INSTITUTO NACIONAL DE CULTURA
CENTRO DE INVESTIGACION Y
RESTAURACION DE BIENES MONUMENTALES

• CONVENTO DE
SANTO DOMINGO • • LIMA •

CONVENTO DE SANTO DOMINGO

MEZZANINE

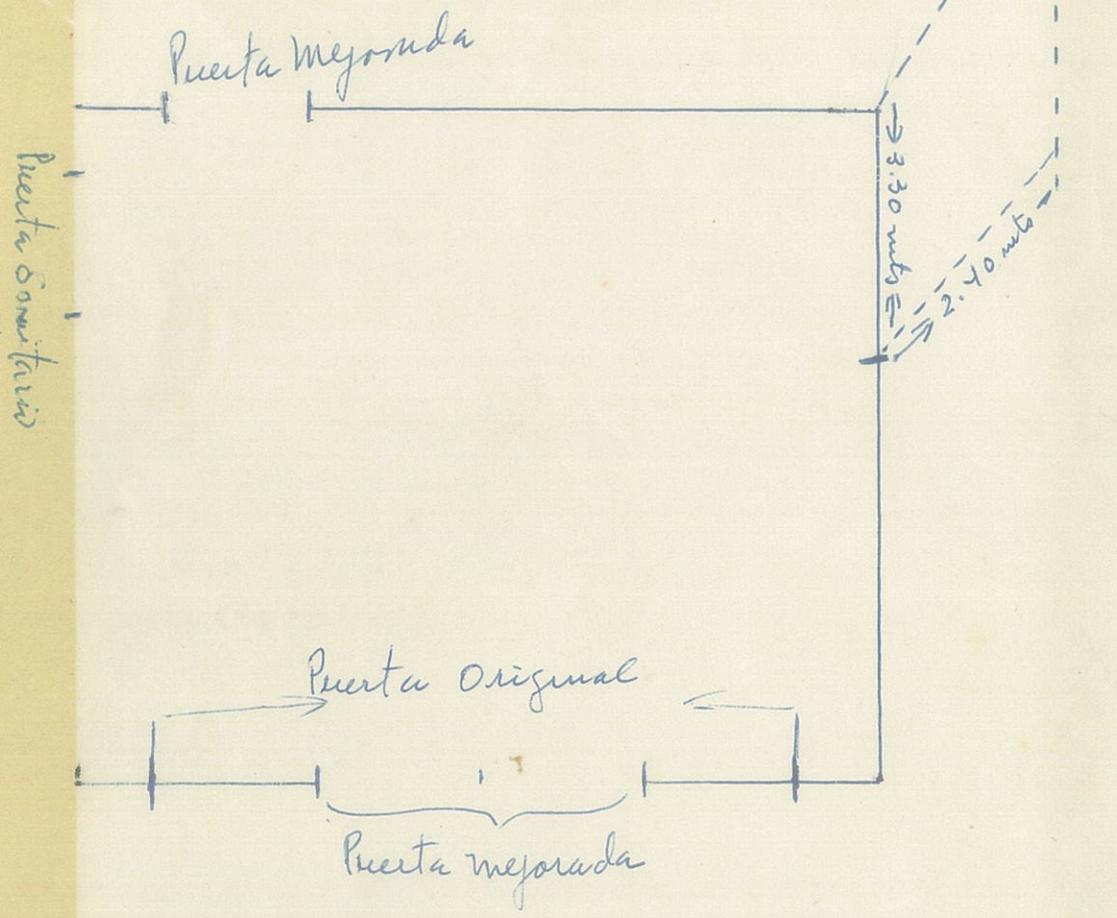
El día 4 del presente mes nos entrevistamos con el Padre Francisco Villena, encargado de las obras del Convento de Santo Domingo y Radio Santa Rosa con quien revisamos todo lo indicado en su carta, del 28 de noviembre del presente año. Y habiéndolo constatado las obras que se efectúan en dicho local se determinó que eran procedentes debido a que las mismas son de poca entidad y se realizan en un ambiente de escaso valor artístico, que no compromete la integridad del Convento.

En lo concerniente a la modificación planteada por la reducción del vano hacia la calle, ella también es procedente, siempre y cuando el diseño de la nueva puerta obedezca al de la existente, reducida a dos hojas, y a fin de no romper la uniformidad existente en todos los vanos de este sector externo del Convento. Será condición imprescindible, para la aprobación de lo antedicho que sean retirados del local contiguo, propiedad del Convento de Santo Domingo, tanto el recubrimiento en mármol negro que está aplicado sobre los derrames y jambas exteriores del ingreso como el aviso luminoso de luz fluorescente, que lo corona, por ser éste de mal gusto, propio para un local nocturno o comercial y no para un local destinado a actividades religioso-sociales. En sustitución de este aviso luminoso podrá colocarse una placa de bronce en uno de los lados de la puerta.

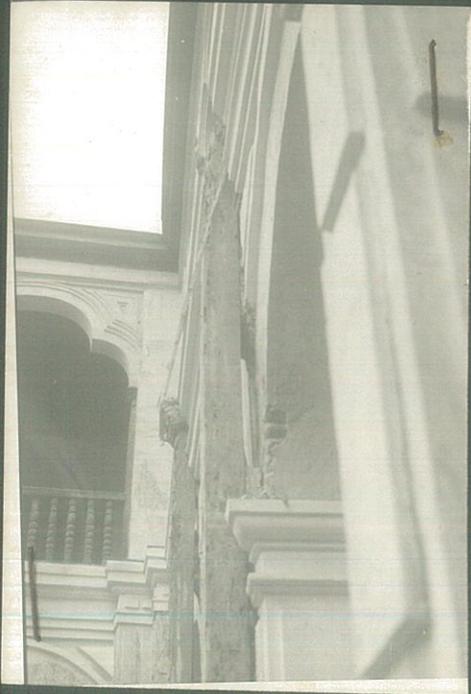
Al parecer estos agregados se realizan a principios del presente siglo (dato por confirmar).

Soy de la opinión que es factible el retiro de estas piezas dando solución al trazo de molduras tanto de la arquería como de las columnas. En las esquinas estos elementos se ubican casi juntos y no se encuentran en tan mal estado, para conseguir una mayor unidad en este patio podrían también ser retirados. Se tomas fotos.
